Arkivsak-dok. 25/00702-10
Saksbehandler Ingrid Rødland

Saksframlegg

Detaljregulering for Andabeløy, gnr. 109 bnr. 110 - høring og offentlig ettersyn

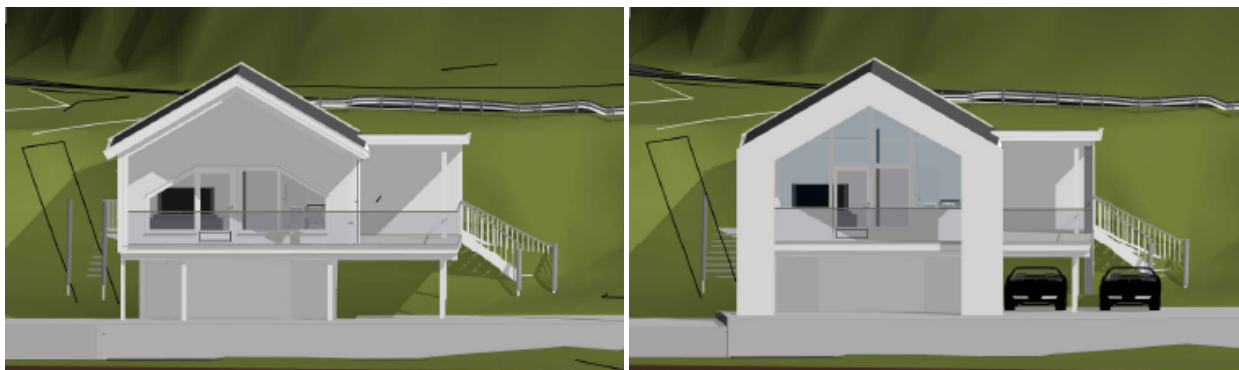
Planforslaget innebærer en utvidelse av sjøbodens andre etasje med 60 cm på øst- og vestsiden av bebyggelsen, samt oppføring av balkong. Noe som vil gi en relativ utradisjonell sjøbodarkitektur, med en slank første etasje og en større andre etasje, slik en er kjent med fra tradisjonelle stabbur.

Agder fylkeskommune har i sin merknad presisert at tiltaket må ha gode arkitektoniske løsninger som harmonerer med omgivelsene. Rådmannen vil samtidig påpeke at planområdet ligger i nær tilknytning til hensynsone for bevaring av kulturmiljø (H570_28). Selv om planområdet ikke inngår i hensynssonen, må tiltaket tilpasses områdets karakter og kulturhistoriske verdier. I henhold til pbl § 1-8 skal det tas særskilt hensyn til byggegrense langs sjø og landskapstilpasning i 100-metersbeltet. Videre følger det av KDP kystsonen § 2.10 g at landskapsvirkning og tiltakets estetiske sider skal dokumenteres. Dette innebærer at forholdet til tiltaket selv, strøk og omgivelser, samt fjernvirkninger må utredes.

Planforslaget gir ikke et tilstrekkelig bilde av omkringliggende bebyggelse, og dermed oppfyller ikke kravet i KDP kystsonen § 2-10 g. Det hevdes i beskrivelsen at tiltaket er tilpasset stedets karakter gjennom bruk av tradisjonell former og materialer. Samt at den tradisjonelle utformingen bidrar til at

tiltaket bedre integreres i landskapet og i tråd med området kystpreg og eksisterende strukturer. Derimot er dette vanskelig å vurdere da planbeskrivelsen ikke utdyper omkringliggende struktur.

Tiltaket er plassert innenfor et område på Andabeløy som trolig er utbygd på 70-tallet. En sjøbod der 2. etasje går utover eksisterende grunnflate har neppe et sidestykke her. Samtidig som nærheten til et bevaringsverdig bygningsmiljø gjør dette til et skjerpene forhold.

Sjøboden ønskes omgjort til boenhet, men det er ønskelig at bygningen fortsatt fremstår som en tradisjonell sjøbod. Dette anses som særlig relevant fordi bygningen ligger eksponert mot Stolsfjorden og er godt synlig fra sjøen for forbipasserende i båt.

De to illustrasjonene over viser forskjellige utforminger som er tilsendt administrasjonen i arbeidet med planforslaget. Den til venstre ble først sendt inn, etter kommentarer rundt utformingen ble illustrasjonen til høyre sent inn. Hvor tiltaket i praksis er det samme, men hvor det er tegnet en front som skjuler konstruksjonen til bygget sett vinkelrett fra sjøen. Denne utformingen er ikke forutsatt i bestemmelsene, og det vil derfor ikke være hjemmel for å kreve tiltaket gjennomført slik det er illustrert.

Det er grunn til å stille spørsmål ved hvilken funksjon det har å bevare eksisterende bygningskropp i første etasje, fremfor å utvide hele bygget. Planbeskrivelsen fremhever gjenbruk som et argument, men samtidig fremgår det i planbeskrivelsens punkt 4.9 at store deler av bygget må åpnes opp og rives, for å sikre en forsvarlig utbedring og forsterkning.

Planbeskrivelsen drøfter alternative løsninger og konkluderer med at en utvidelse mot øst ikke er hensiktsmessig grunnet sprenging og fjerning av adkomst. Og kun en utvidelse mot vest vil skape en asymmetrisk utforming som vurderes som mindre tilpasset området. Et alternativ som ikke er vurdert, er å forskyve bygget noe mot vest slik at grunnflaten kan utvides i takt med 2. etasje. Dette vil ikke kreve sprenging, adkomsten kan beholdes, og bygget vil fremstå mer harmonisk og i tråd med tradisjonelle former og området karakter.

Kvaliteten til eksisterende sjøbod er ukjent, men det fremstår som om klimahensyn er prioritert uten særlig begrunnelse på bekostning av hensynet til eksisterende bevaringsverdig bygningsmiljø og forvaltning av bygningsmiljø i strandsonen.

På bakgrunn av dette anbefaler rådmannen at bestemmelse 4.1 a) endres til følgende ordlyd:
Bebyggelsen innenfor felt B1 skal inneholde bod/lager i første etasje og boenhet i andre etasje. Bod/lager og boenhet skal ha sammenfallende grunnflater.

Endre plankartet ved å flytte regulert linje for planlagt bebyggelse litt til vest slik at utvidelsen av sjøboden er for både første og andre etasje.
